新竹縣政府工程查核代表照片表

工程名稱：112 年度芎林鄉災害復建及搶修工程(開口契約)

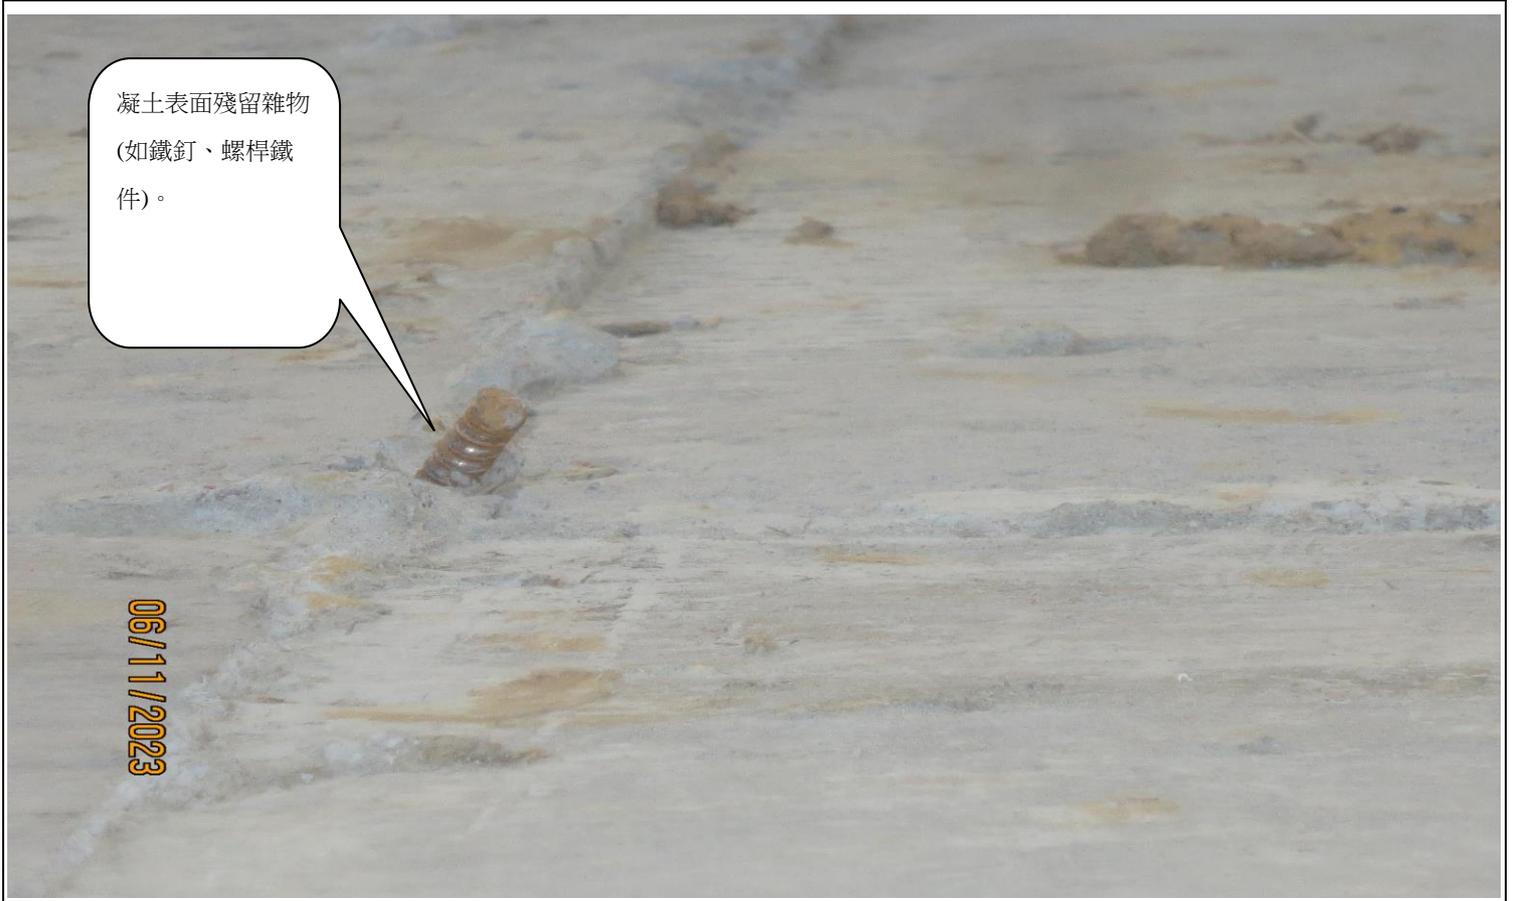
混凝土澆置、搗實不合規範，有冷縫、蜂窩或孔洞產生。(在已完成擋土牆前端發現)
